Werk sessie 2 Venbergseweg

Datum 28-11-2019

3. Toelichting schetsontwerpen met profielen

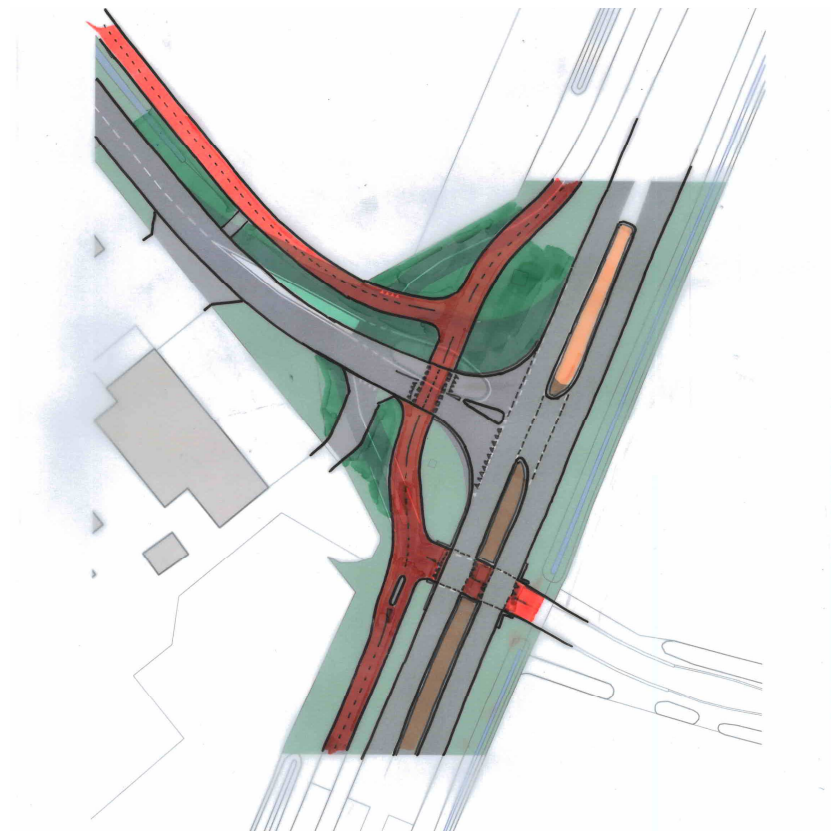
Bewoners zijn positief over dit ontwerp.

Fietsstraat

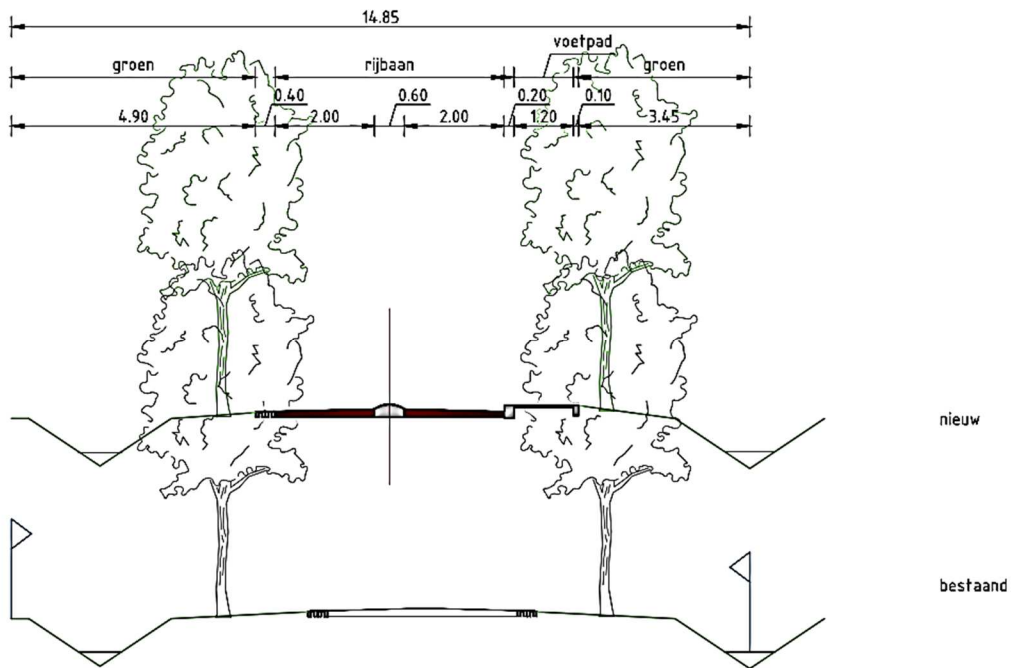
Bewoners geven aan dat de verhoging in het midden voor gevaarlijke situaties voor fietsers kan zorgen als een fietser in wil halen en over de verhoging moet. Ook de rand van het verhoogde voetpad kan gevaarlijk zijn voor auto's en fietsers.

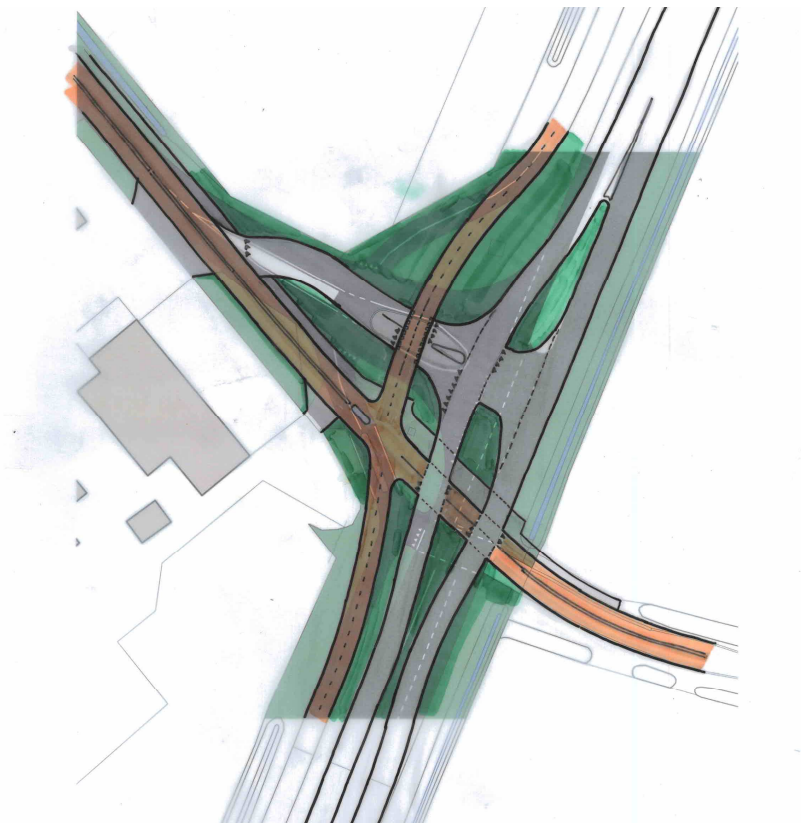
Bewoners zijn enthousiast, maar zien een risico voor groepen wielrennende fietsers die nu met hoge snelheid rechtdoor de Luikerweg over kunnen steken. Gevraagd wordt om het fietspad tussen de beide rijbanen te voorzien van een Z-beweging, zodanig dat het niet meer mogelijk is dat fietsers in één vloeiende beweging kunnen oversteken.

Een ander aandachtspunt is de inrit naar de Malpie Hoeve; daar is in het huidige ontwerp nog geen rekening mee gehouden. De gemeente geeft aan dat de ontsluiting van de Malpie Hoeve met bijbehorende parkeerplaats wordt meegenomen bij de verdere uitwerking van het kruispunt.

Momenteel bekijkt een stedenbouwkundige de inrichting van de gehele Luikerweg. De inbreng vanuit de werkgroep over de kruising Luikerweg/Venbergseweg wordt meegenomen in de uitwerking van de Luikerweg.
